Ortsbeirat Strinz-Margarethä

Festlegung des Standortes für eine Zentralkläranlage der Gemeinde Hohenstein

Errichtung einer zentralen Kläranlage in der Gemeinde Hohenstein

Flora-Fauna-Untersuchungen und Artenschutzrechtlicher Fachbeitrag

Karte 1: Flora (Erfassungsjahr 2019)

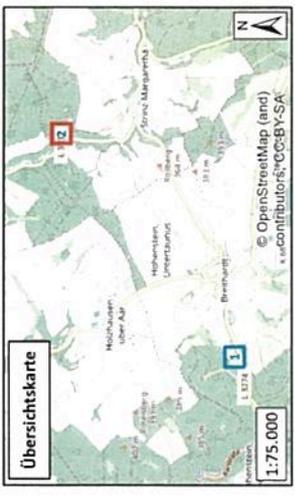
5. Die Verkehrsanbindung zur Landesstrasse 3032 wird als sehr problematisch angesehen (Abtransport der Klärschlämme durch LKW).
6. Wie in der Flora-Übersichtskarte zu ersehen ist, befinden sich in dem vorgesehenen Standortbereich 3 gesetzlich geschützte Biotope (nach § 30 BNatSchG / § 13 HAGBNatSchG). Wurde das in die bisherigen Überlegungen einbezogen? Kopie der Flora –Übersichtskarte ist als Anlage beigefügt. Wurde das in die bisherigen Überlegungen einbezogen und mit welchem Ergebnis?
7. Die Energiekosten werden bei der Abwassergebühr eine nicht unerhebliche Rolle spielen. Wir bitten um Feststellung, welcher Energie- bzw. finanzieller Aufwand notwendig ist, um 10.000 cbm Abwasser 100 Meter hoch über einen Berg zu pumpen?
